大飯発電所 3 号機

加圧器スプレイライン配管溶接部における有意な指示について

(9 月 1 1 日公開会合における指摘事項の回答)

関西電力株式会社

図－1 建設時 RT 記録（抜粋）

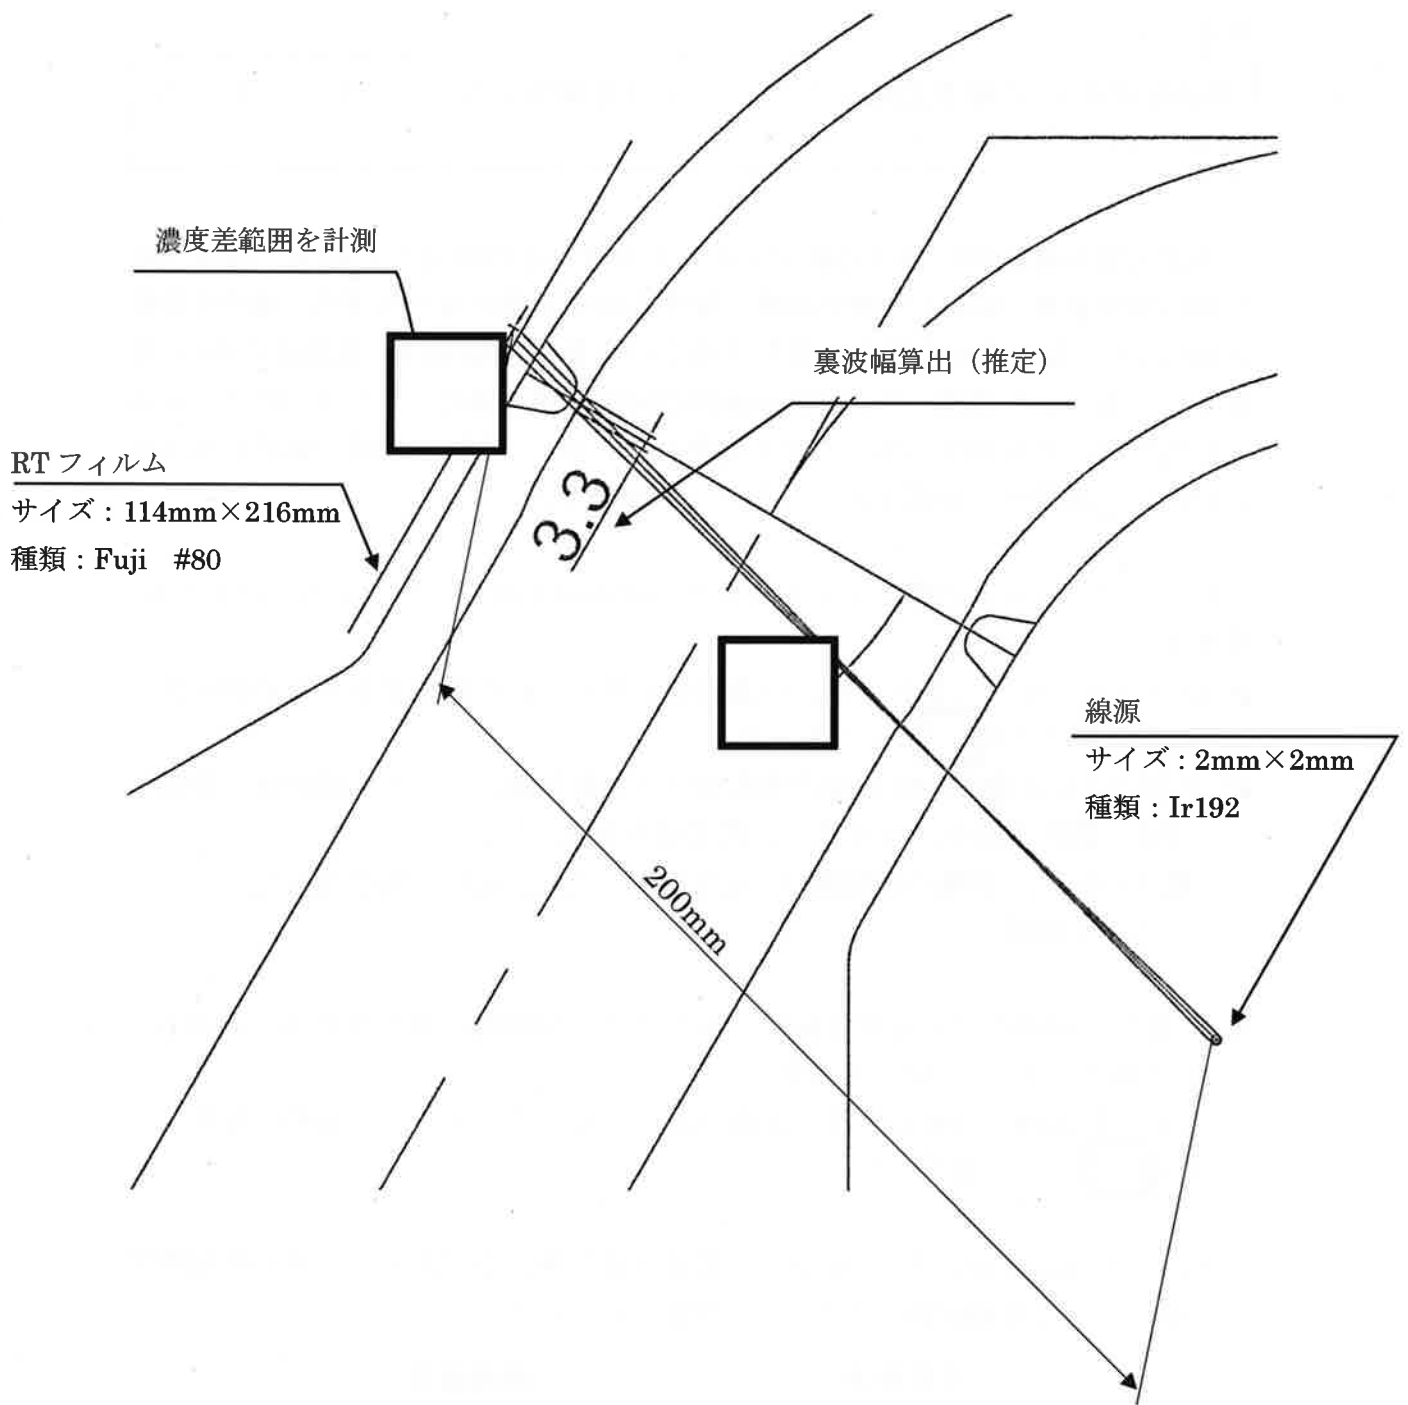
当該配管の RT の検査記録（フィルム）を再度確認すること（過去のもの、今回のもの）

当該配管の建設時における RT フィルムの溶接部を再確認した結果、建設当時の溶接技術基準（電気工作物の溶接に関する技術基準を定める省令：通商産業省令第81号）で要求される透過写真の具備すべき条件（撮影配置、透過度計等）を満足していることを確認した。当該溶接部は判定基準を満足しており、RT フィルム上には欠陥による指示も無いことを確認した。また、当該溶接部の裏波が周方向にわたって連続的に形成されていることを確認した。

※ 二重壁片面撮影による撮影配置であるため、溶接線に対し放射線の透過方向に傾きがある。（図－1 参照）

当該溶接部のプロフィール図

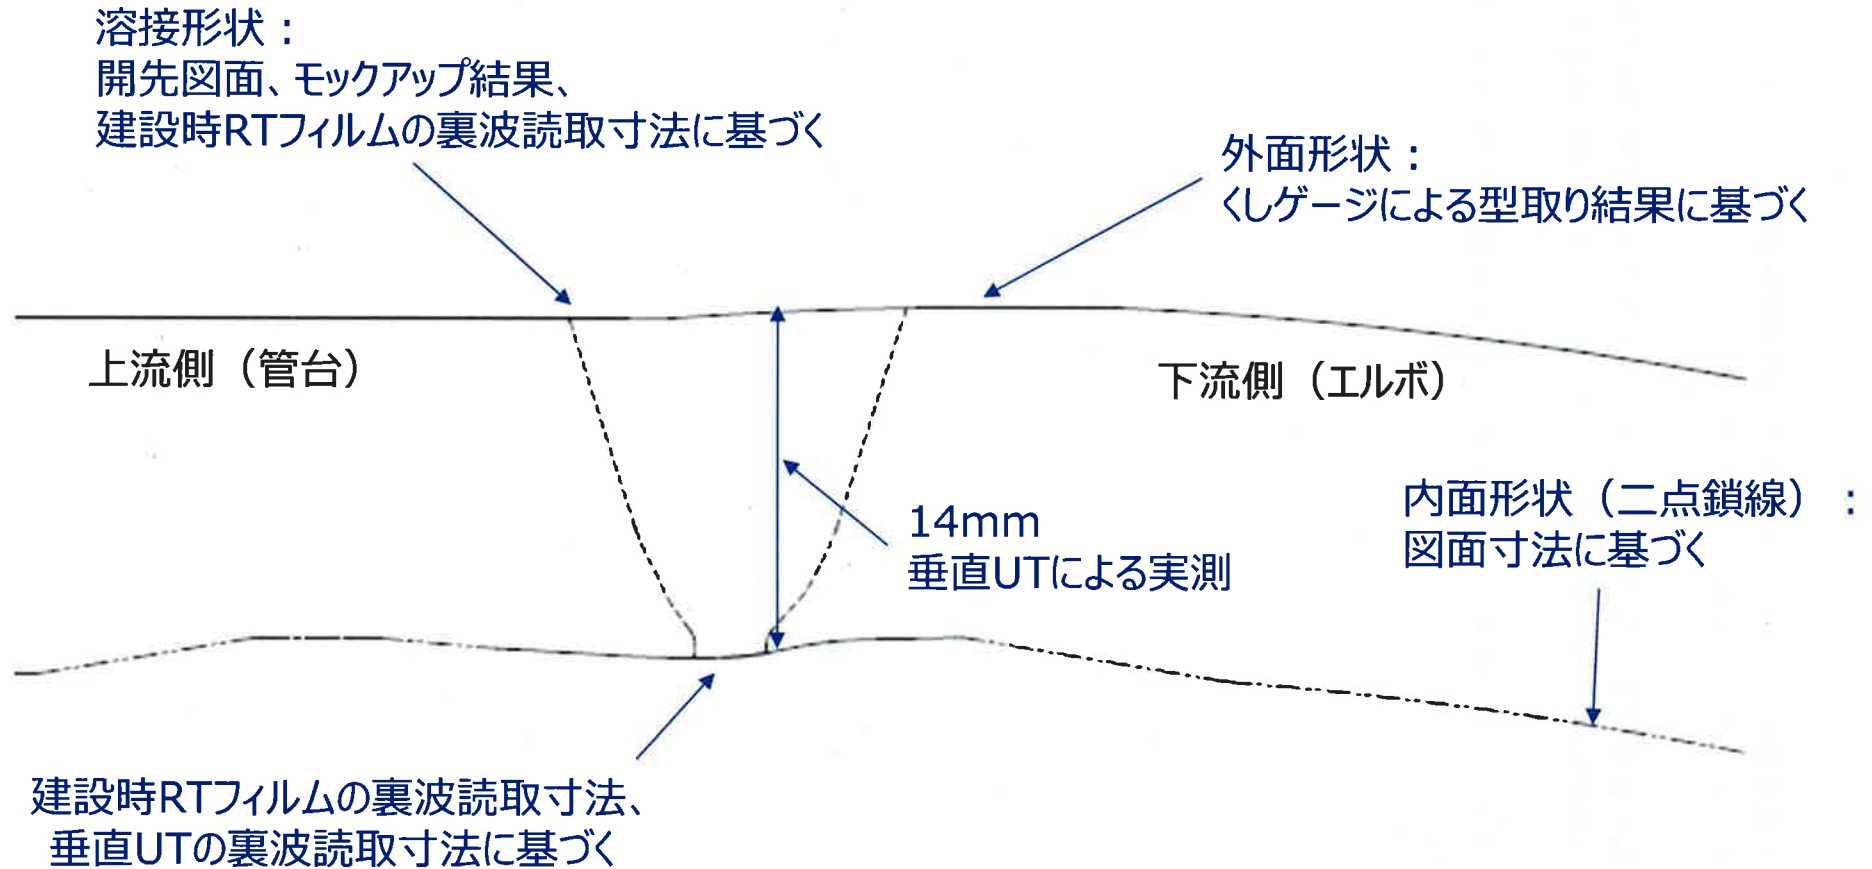
当該配管の溶接部の裏波の断面がわかるように図示すること

- 上記裏波部のプロファイルに加え、溶接部外面のプロファイリングを行うため、くしゲージを用いて外面形状をトレースした。
- 上記の測定結果ならびに設計図面、モックアップ結果（No.3 後述）から当該溶接部のプロファイルをNo. 2 添付－1 のとおり推定した。
- 本プロファイルをもとに、今回得られた非破壊検査データを別紙のとおり解説する。

図－1 溶接積層図

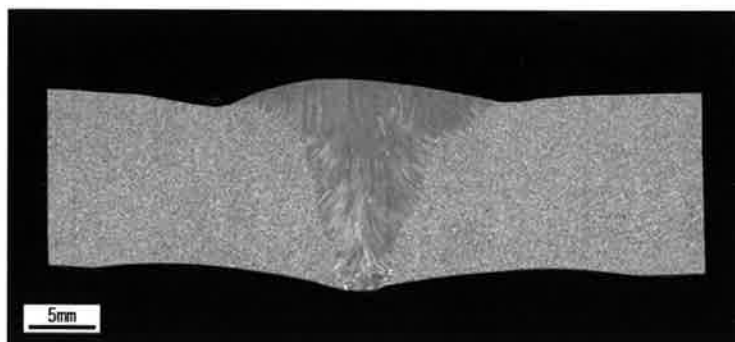
類似の配管の溶接部の溶接方法、溶接後の状態を提示すること（当該部分ではないが、標準的なもの）

当該部は U 型開先を採用しており、母材のルート部分を TIG 溶接にて施工する。残部の溶接は被覆アーク溶接にて施工する。溶接積層を図－1 に示す。

UT 指示要因検討の概要

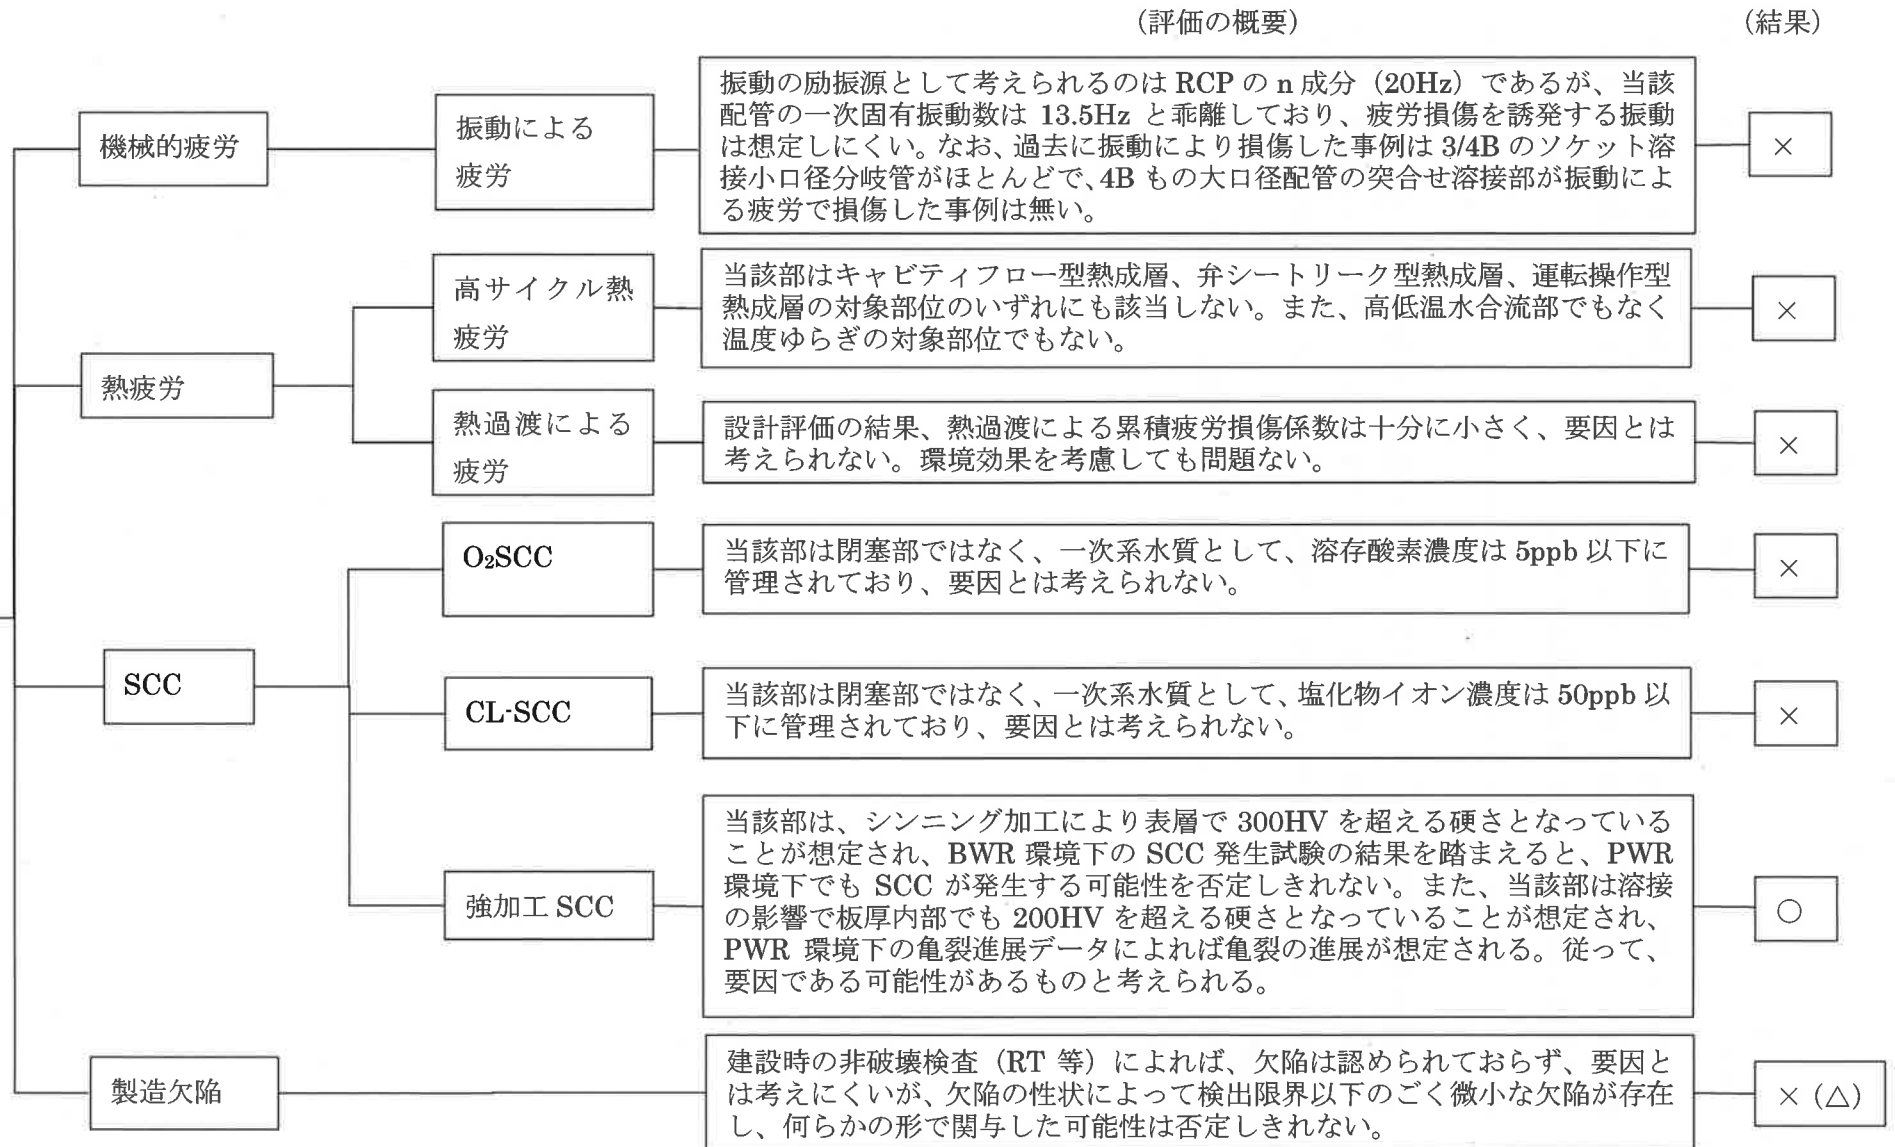
亀裂の原因として強加工SCCを推定しているが、強加工SCCより進展性の高いと思われる原因（高サイクル疲労）については、その程度を踏まえて可能性を排除できる十分な根拠を示すこと

本事象の発生原因について、FT図に基づき要因検討を行った。FT図をNo. 4 添付－1（2020年9月11日 公開会合資料1－2抜粋）に示す。FT図に示すとおり、発生原因としては、「強加工SCC」と「製造欠陥」によるものと推定している。

図-1 シンニング部の表層部硬さ分布
(出典：製造メーカー社内モックアップデータ)

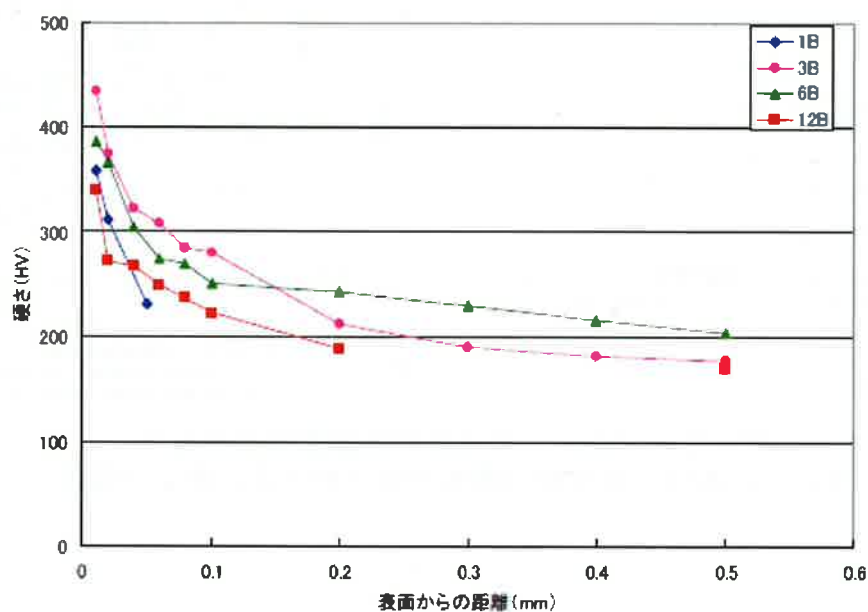
亀裂進展速度と硬さの関係を整理すること

開先合わせのため内表面にシンニング加工が施されている部位は、加工後の硬さが 300HV 以上となることが確認されている。過去に取得されたシンニング部の表層部硬さの分布を図-1 に示す。

図-1 のとおり、口径によらずシンニング加工により 300HV 以上の表層部硬さとなっていることから、今回事象箇所の 4B 配管についても 300HV 以上の硬化が表層部に生じているものと判断している。(3B、6B 配管の硬さデータから 4B 配管の硬さを算出しているものではない)

図－１ 亀裂進展線図

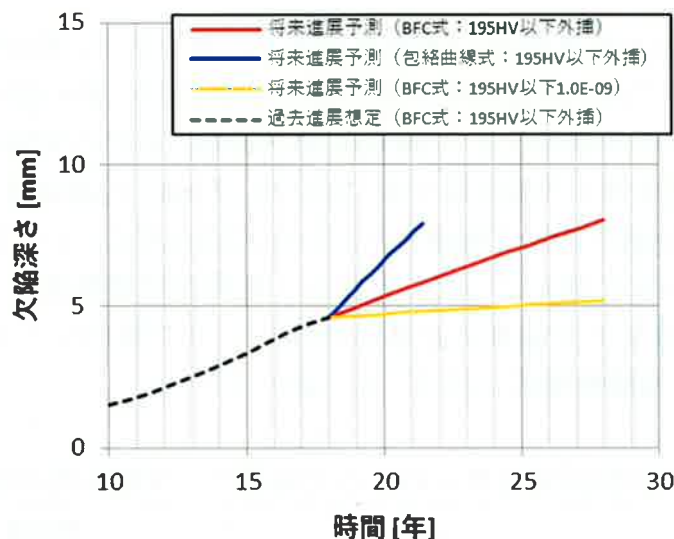
今後の欠陥の評価の保守性と今ある欠陥の経緯を評価する際の保守性を整理すること

これまでの亀裂の進展（4.6mm まで）については、モックアップから取得した195HVを超える硬さを考慮したBFC式による評価で、現実的な進展評価となっており、前回ISI時に想定される欠陥深さについても検出限界（2.8mm）以下の1.5mmとなったことから、BFC式による進展評価は概ね妥当であると考えている。

一方、今後の亀裂進展の評価では、195HV以下の硬さにおける進展を考慮するとともに、BFC式よりも進展速度の速い包絡曲線式を用いることで、より保守的な評価を行っている。

進展後の想定亀裂形状

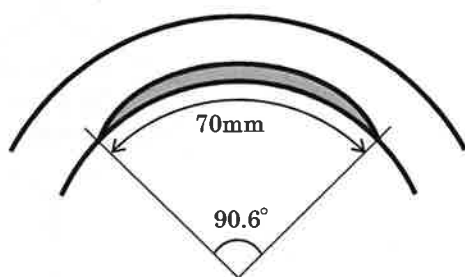
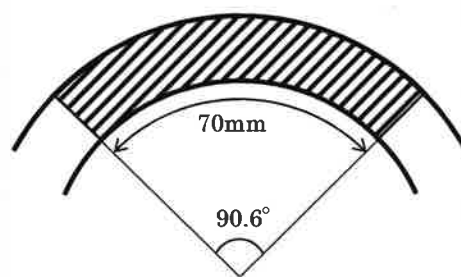
仮にスプレイ配管が破断した際、漏えい検知対策やスプレイ配管破断時の炉心損傷頻度の考え方を提示すること

今回、ISI で検出された欠陥に対して、1 サイクル運転後の進展量について初期モデルを保守的においた包絡式 (No. 6 参照) で算出したところ、1 サイクル後の想定亀裂は、亀裂深さ: 5.8mm、亀裂長さ: 70mm、亀裂角度 2θ : 90.6° という非貫通亀裂として評価されました。LBB 成立性を確認するため、この亀裂形状を下図のように扇型の貫通亀裂と想定しても、その際の貫通亀裂角度 2θ は 90.6° であり、大飯 3 号機の設計においては日本電気協会「原子力発電所配管破損防護設計技術指針 (JEAG4613)」に従い、4B 配管には 96.9° の想定亀裂角度 2θ で LBB が成立していることを確認していることから、今回、検出された欠陥は LBB が成立するものと考えています。
